大飯発電所第3,4号機
火災感知器増設に係る
設計及び工事計画認可申請

コメント回答について

2022年3月
関西電力株式会社

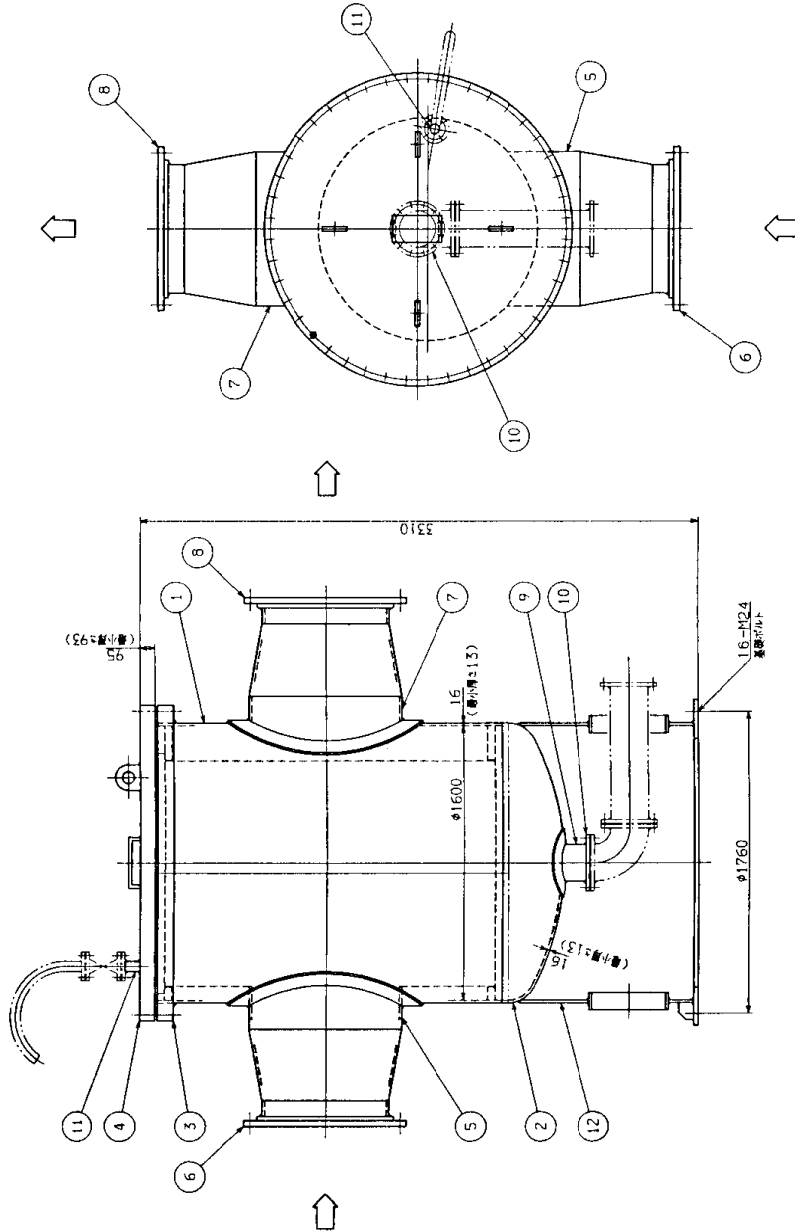
- 火災区域を設定するが火災区画は設定しない箇所（白抜き）について、火災感知器の設計の考え方を整理し、資料に示すこと。

火災区域を設定するが火災区画は設定しない箇所を以下に示す。

火災区域内であるが、火災防護上重要な機器等はないため、火災区画を設定していない。なお、屋内のエリアについては、火災区画外であっても消防法施行規則で火災感知器の設置が必要となる場所は自主的に異なる2種類の感知器を設置している。

屋外のエリアは、消防法施行規則第23条第4項の適用対象外の場所であり、一括工認時から変更なく、火災防護上重要な機器等又は火災源に対して感知器を設置する方針としている。

ただし、海水ポンプエリアは、バックフィット要求に基づく火災感知器の設置が必要な範囲を明確にするため、火災区画を見直した上で保安水準を適用することとした。
